Tähelepanekud ehitusloa taotluse ja Soompää maaparandusehitiste rekonstrueerimise projekti V01, töö nr 2025084 kohta

Inseneribüroo Urmas Nugin OÜ poolt koostatud Soompää maaparandusehitiste rekonstrueerimise projekt V01 projekti, töö nr 2025084 (Tartu 2026) esmakordse (10.03-11.03.2026) läbivaatamisel tuvastatud puudused:

Väljavõte PMAISst, kus esinevad taotluse esitamisel tehtud andmete sisestamise vead

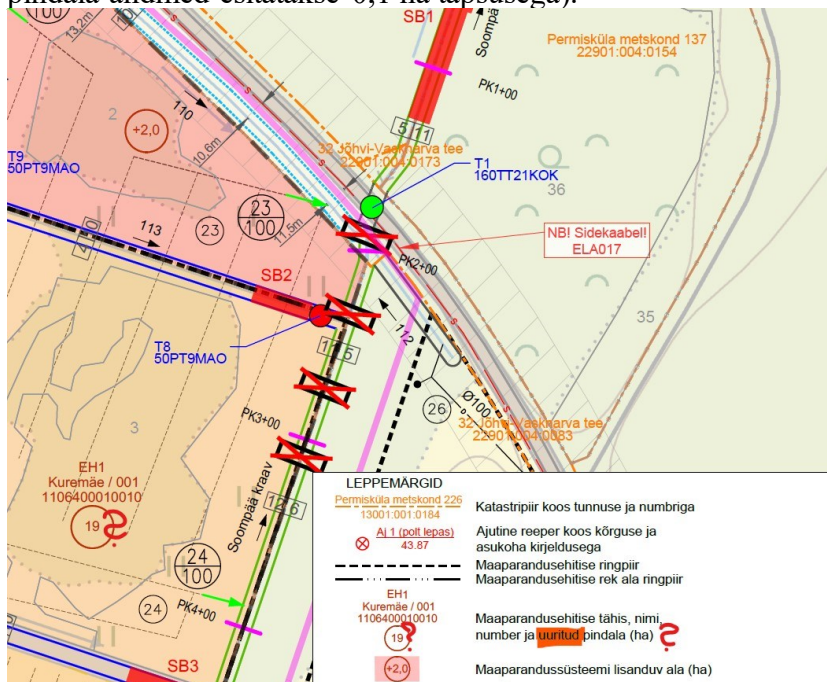
- 1.1 Taotlusel on uurimustöö koostajaks märgitud Martin Malm. Tegelikult peab selles kohas olema märgitud INSENERIBÜROO URMAS NUGIN OÜ.
- 1.2 Taotlusel ei ole märgitud uurimistööde tegijat, kelleks on Martin Malm. Lisada uurimistööde tegija ees- ja perekonnanimi - Martin Malm.

- 1.3 Taotlusel on ehitusprojekti koostajaks märgitud Martin Malm. Tegelikult peab selles kohas olema märgitud INSENERIBÜROO URMAS NUGIN OÜ.
- 1.4 Taotlusel ei ole märgitud ehitusprojekti tegija, kelleks on Martin Malm. Lisada taotlusele ehitusprojekti tegija ees- ja perekonnanimi - Martin Malm.

- 1.5 Taotlusel on projekti nimeks on märgitud Martin Malm. Tegelikult peab selles kohas olema märgitud Soompää maaparandusehitiste rekonstrueerimise projekt.

Joonis 1. Väljavõte projektplaanil joonis nr 1 tuvastatud asjaolud

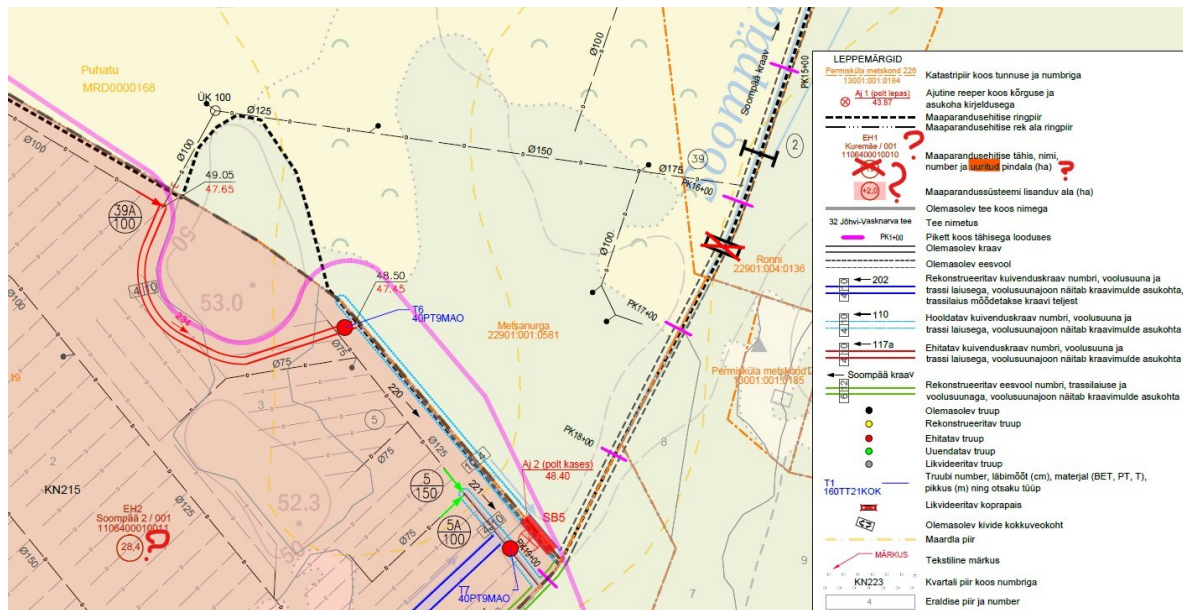
10. Tabelis 1 on märgitud metsamaal paikneva kuivendussüsteemi maa-ala pindala uus ehitise maht (lühitähis EH2) 28,4 ha. Projektplaanil ei ole märgitud see maa-ala kui lisanduv maa-ala, vaid (MSRs olemasolev) rekonstrueeritav 28,4 (ha). Likvideerida vastuoluline info ja esitada leppemärkide seletuses õige ajakohastatud andmed. Sh leppemärkides tuua asjakohane seletus. Nt projektplaanil nr 2 ei ole lisanduvat (+2,0 ha) suurst maa-ala, kuna see on tegelikult (+28,4 ha). Leppemärkides on toodud ka (MSR-s olemasolev) rekonstrueeritav reguleeriva võrgu maa-ala (19 ha), kuigi seda alltoodud joonisel nr 2 EH2 Soompää 2 maaparandusehitise (1106400010011) koosseisus tegelikult pole.
